PLU de Mer (41)

Déclaration de projet n°1
entraînant mise en compatibilité du PLU

PROCES-VERBAL DE LA REUNION D'EXAMEN CONJOINT DU 28 SEPTEMBRE 2020

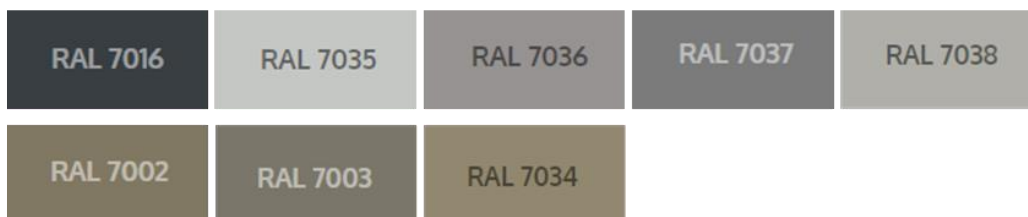
2. le nuancier proposé pour les teintes de façades semble un peu trop foncé. Au vu de la couleur des terres et cieux de Beauce, il est préférable de revenir à la première version du dossier issue de la charte CCI/CAUE avec les teintes suivantes :

→ 7002, 7003, 7034 pour les façades et les parties grises des angles

→ 3009 pour le rouge oxyde des arrêtes

→ 7032 gris silex pour les bandes plus claires

Réponse de la CCBVL : Nellie BOIVIN fait remarquer que ce changement de nuancier avait été prescrit par la DREAL, qui se basait sur celui du Val de Loire, Patrimoine Mondial de l'Humanité. Toutefois, elle précise qu'elle préfère, elle aussi, la version demandée par l'UDAP concernant les gris. Cet ajout est validé par la CCBVL et la rédaction antérieure de l'article 11 rédigée ainsi :

typologie des RAL autorisés pour les façades

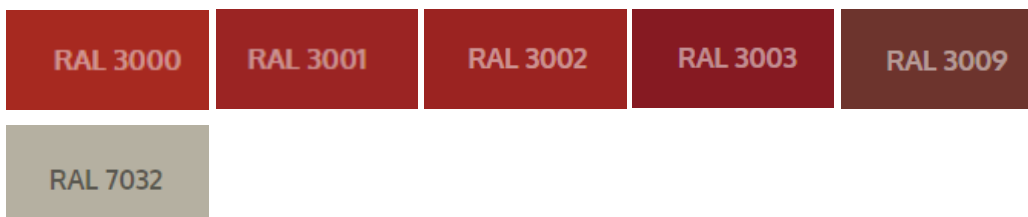
En effet, suite à la réunion du 28 septembre 2020, il est apparu que le permis de construire de la plateforme en cours d'examen mentionne notamment une autre teinte de rouge destinée aux liserés de couleur de certaines parties des façades. Les teintes demandées correspondant à la charte colorimétrique du groupe PANHARD ont été validées par l'Architecte des Bâtiments de France, Jacques de Vannoise, par mail en date du 2 mars 2020.

Façades : *sauf dans le cas de construction en bois naturel non peint, les bardages des constructions devront reprendre des tonalités de gris de type RAL 7016, 7035 à 7038, préconisés par la DREAL dans le cadre du classement du Val de Loire au Patrimoine Mondial de l'Humanité, auxquels s'ajoutent des gris tirant vers les gris-verts de type RAL 7002, 7003, 7034. Des liserés de couleur pour souligner les façades ou mettre en valeur ou distinguer des parties de bâtiments sont acceptés (espaces administratifs, locaux techniques...). Ils seront de préférence de type RAL 3000 à 3003 et rouge oxyde 3009 ou gris silex de type RAL 7032 ou gammes des blancs, mais, si l'harmonisation avec les autres bâtiments du secteur est assurée d'autres coloris de façades pourront être proposés.*
